品番	TKJ31UF3	品名	台付シングル13 (台所)	(JIS)	1 / 3
----	----------	----	---------------	-------	-------

件名	カートリッジ押えとリングの補修品選定注意情報 (TKJ31CF3 型他)				
----	--------------------------------------	--	--	--	--

対象製品	TKJ31CF3	TKJ31CF3Z	TKJ31UF3BL		
	TKJ31UF3	TKJ31UF3Z	TKG31UF1	TKG31UF1Z

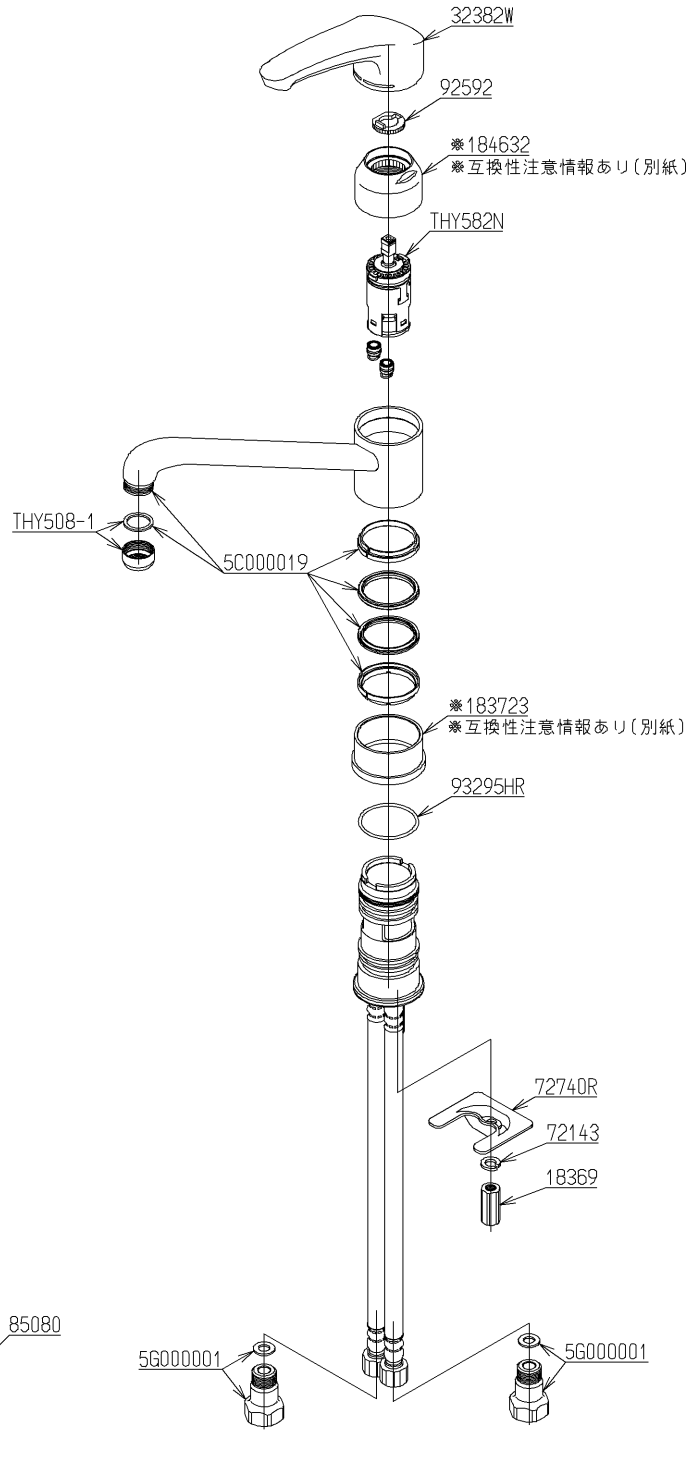
金具補修品互換性情報	製品の前期型品・後期型品を識別し、それぞれに対応した補修品を選定してください。	2-A1-0058
-------------------	---	-----------

水栓本体 【樹脂製】	前期型品	切替時期 2005年11月 ~2006年7月頃	後期型品	水栓本体 【金属製】

<p align="center">前期型品</p> <p>※カートリッジ押え 184632A A</p> <p>※リング 183722 A</p> <hr/> <p>①部品 ②Oリング</p> <p>不要 不要</p>	<p align="center">後期型品</p> <p>※カートリッジ押え 184632 A</p> <p>※リング 183723 A</p> <hr/> <p>①部品 ②Oリング</p> <p> </p>
--	---

前期・後期型品共通
 ③パッキン
 UパッキンをXパッキンに変更しています。
 補修の際は2個同時交換して下さい。
TH93A74Z2 (Xパッキン2個入り)

注意 ※カートリッジ押えとリングは、同時交換する必要はありません。
 それぞれ単品補修可能です。
